Octubre 2020
FL860AB
NHTSA #20V-527
Transport Canada #2020-408

Tema: Espacio libre del arnés del motor Freightliner

**Modelos afectados: Vehículos específicos modelos 2018-2021
Freightliner 108SD, 114SD y Business Class M2 fabricados entre
el 24 de mayo de 2017 y el 26 de agosto de 2020, y equipados
un motor Detroit Diesel DD8.**

Fig. 13, Soporte montado en el compresor de aire actual que muestra el área de posible rozamiento del arnés

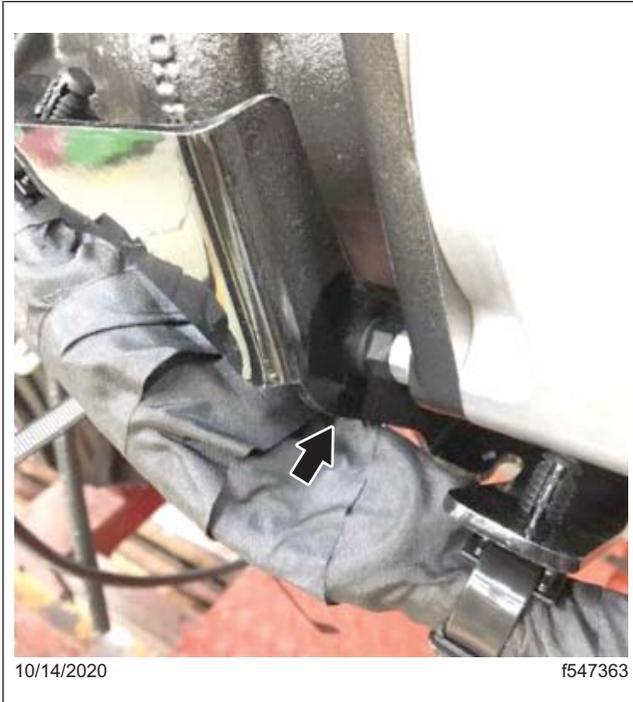
1. Reemplace el soporte montado en el compresor de aire existente (consulte la [Figura 13](#)) con el suministrado en el kit (número de pieza 66-13326-000). Vea la [Figura 14](#).

- 1.1 Retire los dos sujetadores que sujetan el soporte antiguo al compresor de aire y retire el soporte.
- 1.2 Instale el nuevo soporte (número de pieza 66-13326-000) y luego apriete los sujetadores de 27 a 32 lbf-ft (36 a 43 N-m).
- 1.3 Para proporcionar separación adicional para la sección horizontal del arnés en el nuevo soporte, instale un espaciador de nailon (número de pieza 23-12262-001) debajo del sujetador de tapicería con correa de sujeción (número de pieza 23-14137-000). Vea la **Figura 15**.
- 1.4 Para asegurar la sección vertical del arnés en el nuevo soporte, instale sujetadores de tapicería con correas de amarre (número de pieza 23-14137-001) en los dos orificios. Vea la **Figura 15**.

Fig. 16, Soporte separador existente

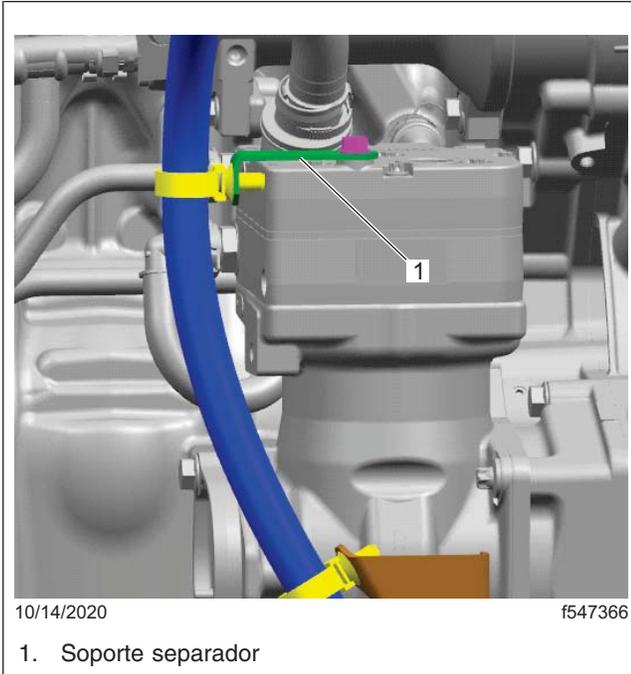
2. Retire el soporte separador existente e instale los dos soportes nuevos.
 - 2.1 Retire el soporte separador existente atornillado a la parte superior del compresor de aire. Vea la **Figura 16**.
 - 2.2 Instale los nuevos soportes en la parte superior del compresor de aire donde se eliminó el separador existente. Vea la **Figura 17**. Instale las piezas en el siguiente orden:
 - arandela (número de pieza 23-09114-011)
 - soporte separador (número de pieza 23-09130-017)
 - soporte separador (número de pieza 23-13516-001)
 - Perno M8 (número de pieza 23-13345-025)
 - 2.3 Apriete el sujetador de los soportes a un par de 27 a 32 lbf·ft (36 a 43 N·m).

Fig. 18, Arnés asegurado a ambos soportes separadores

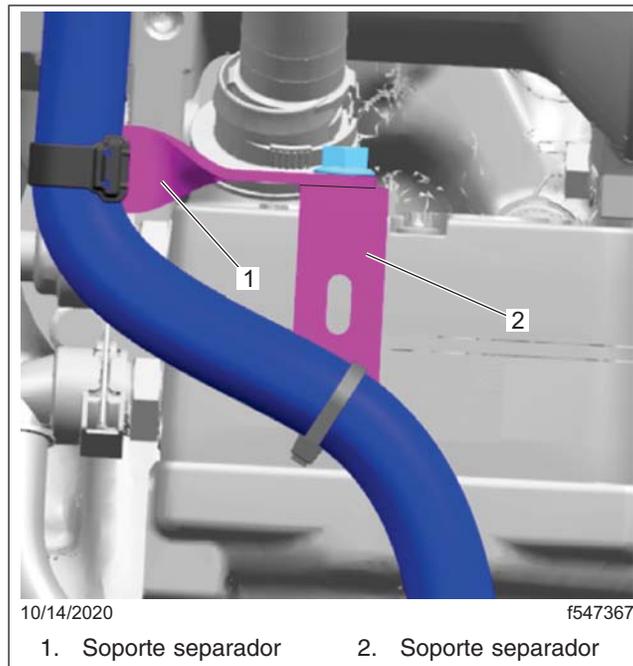
3. Asegure el arnés del motor a los soportes separadores. Vea la **Figura 18**.

- 3.1 Utilice dos correas de amarre para sujetadores de tapicería (número de pieza 23-14137-001) para asegurar el arnés a los soportes; Después de instalar las correas de amarre, asegúrese de que el arnés no esté en contacto con ninguna parte del compresor.
